Avis délibéré de l'Autorité environnementale sur la cité du ministère de la Justice à Saint- Laurent-du-Maroni (973) (2^e avis)

n°Ae : 2024-130

Avis délibéré n° 2024-130 adopté lors de la séance du 27 février 2025

Figure 4 : à gauche, plan guide d'aménagement de l'OIN n°22 ; à droite, plan de l'orientation d'aménagement et de programmation (OAP) Margot du plan local d'urbanisme de la commune de Saint-Laurent-du-Maroni, modifié en 2023 (source : [site internet de la commune](#))

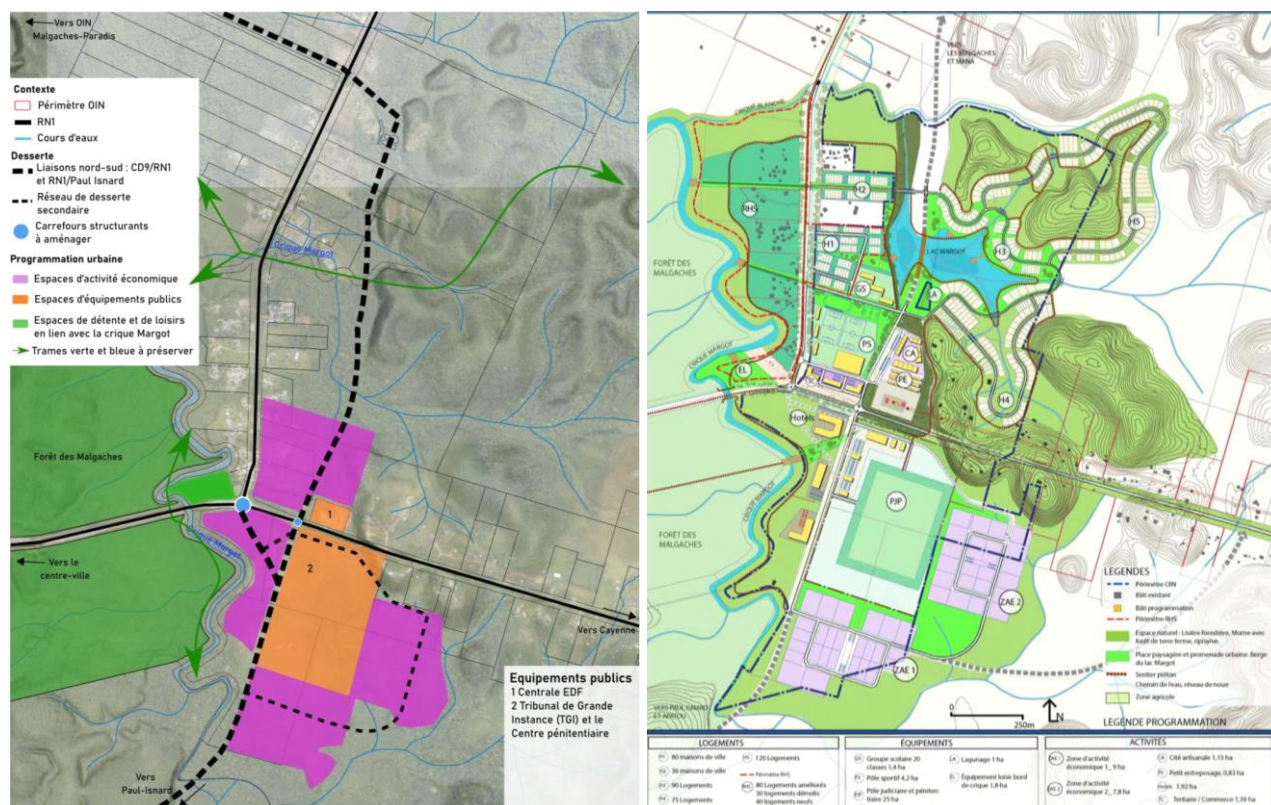
Les corridors et réservoirs de biodiversité seront, selon le dossier, préservés, ce que le développement de la Zac et le plan-guide de l'OIN (Cf. figure 4) semblent démentir pour ce qui concerne la rive droite de la Crique Margot et la forêt rivulaire qui s'avère de plus en plus réduite. La fonctionnalité de ce corridor n'apparaît pas assurée à l'échelle du secteur n°22 de l'OIN, ni au-delà, du fait de l'aménagement de l'OIN Malgaches plus en aval. Le dossier indique que des habitats naturels similaires à ceux détruits sont présents aux alentours du projet, y compris au-delà du périmètre de l'OIN.

Figure 6 : organisation spatiale de l'opération (source : dossier)

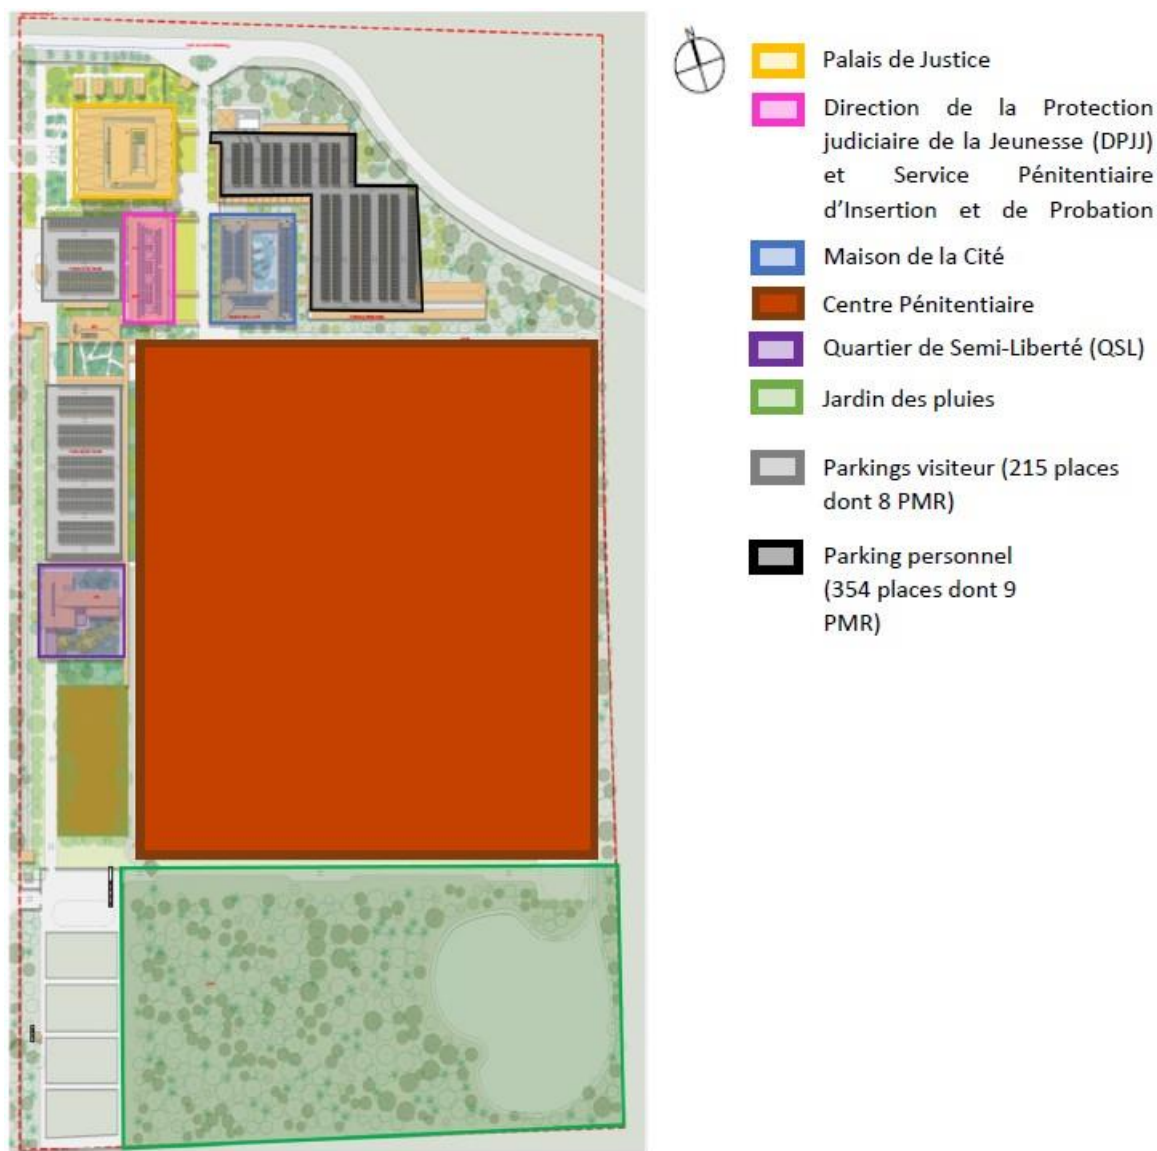
Le bâtiment du tribunal et ses abords sont prévus pour pouvoir accueillir une extension au sein du site de 342,5 (ou 475) m² au sol en cas de besoin. Ce n'est explicitement pas prévu pour les autres bâtiments. Le terme de « réserve foncière » qualifiant sur certains plans du dossier le « jardin des pluies », mesure compensatoire hydraulique du projet, est à confirmer comme n'étant pas un secteur d'extension future. En cas contraire, la localisation de la mesure compensatoire sera à revoir puisque sa pérennité ne serait pas garantie.

L'Ae recommande lever tout doute quant à la pérennité de la compensation hydraulique assurée par le « jardin des pluies ».

Figure 7 : à gauche, localisation de possibles zones humides (dossier 2020) – à droite, localisation de la zone humide actuellement identifiée (source : dossier)

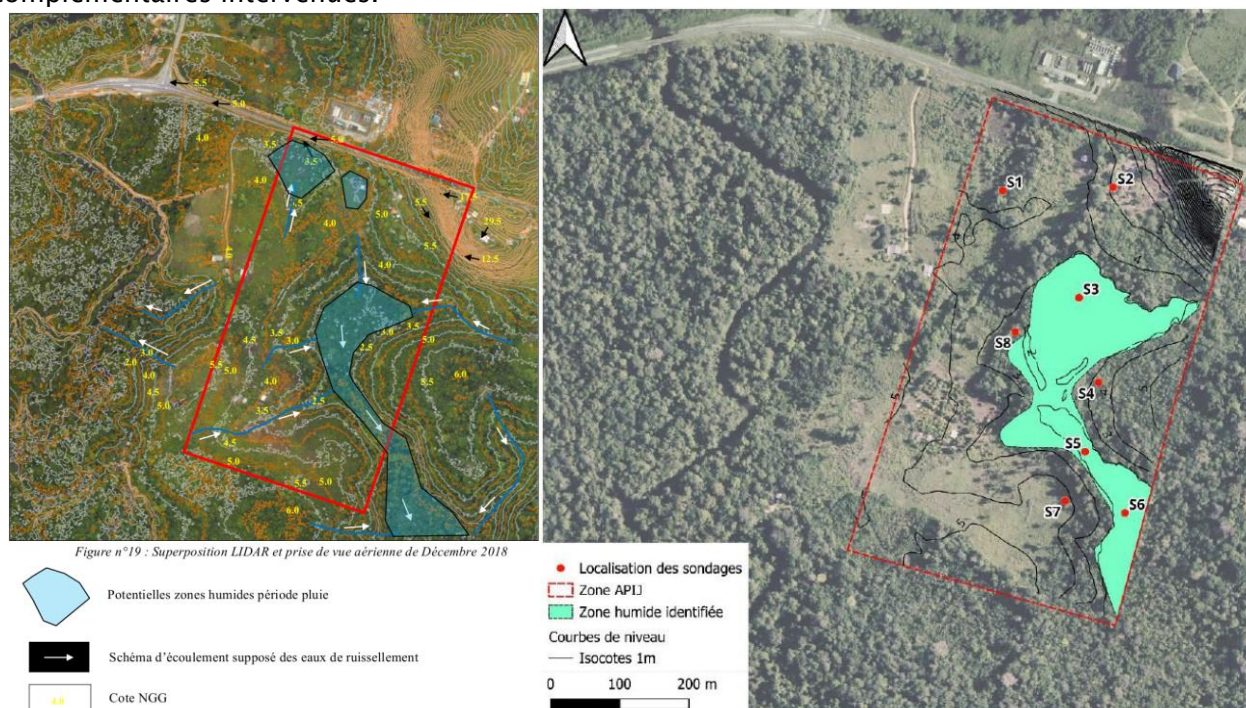
En outre et surtout, l'état initial de 2020 faisait bien état de l'existence de possibles zones humides dont l'une de surface conséquente, élément repris par l'Ae dans son premier avis. Il convient de lever cette possible incohérence, la réponse apportée à l'avis de l'Ae de 2020 confirmant l'absence de zone humide n'étant pas étayée par les analyses pédologiques nécessaires, et de reprendre l'analyse en prenant en compte le caractère historique de cette zone humide et les études complémentaires intervenues.

L'Ae recommande de lever l'incohérence entre l'identification des zones humides dans l'étude d'impact initiale et son actualisation, et de reprendre la caractérisation des zones humides sur le secteur, à une période adaptée et en prenant en compte l'état initial de 2020.
